**ZP.271.2.2020**

### **Informacja nr 4 dla Wykonawców**

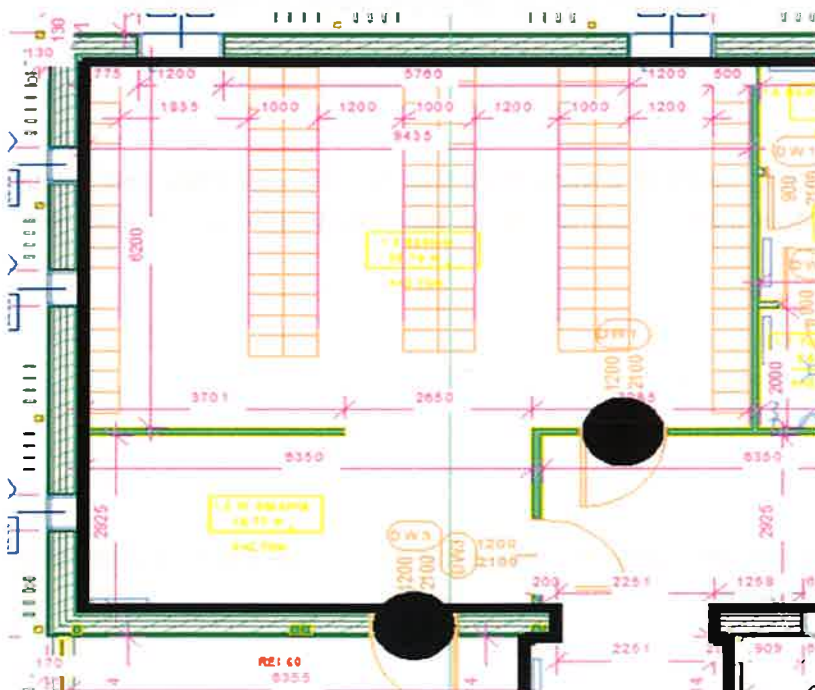
W dokumentacji projektowej nie pokazano w jaki sposób spełniony jest wymóg § 227 punkt 5 Warunków Technicznych tj: „Ze strefy pożarowej ZL II o powierzchni przekraczającej 750 m<sup>2</sup> w budynku wielokondygnacyjnym, powinna być zapewniona możliwość ewakuacji ludzi do innej strefy pożarowej na tej samej kondygnacji.” – czy należy przyjąć, że strop międzykondygnacyjny jest elementem podziału na strefy pożarowe tym samym w budynku nie będzie stref przekraczających 750 m<sup>2</sup>.

W projekcie przyjęto zapis, że będzie to jedna strefa pożarowa jednak w praktyce przez zastosowany strop REI 60 i obudowanie i oddymianie klatek schodowych budynek w praktyce stanowi dwie strefy pożarowe. O powierzchniach:

Kondygnacja 2 ma 720 m<sup>2</sup>

Kondygnacja 1 ma 729 m<sup>2</sup>
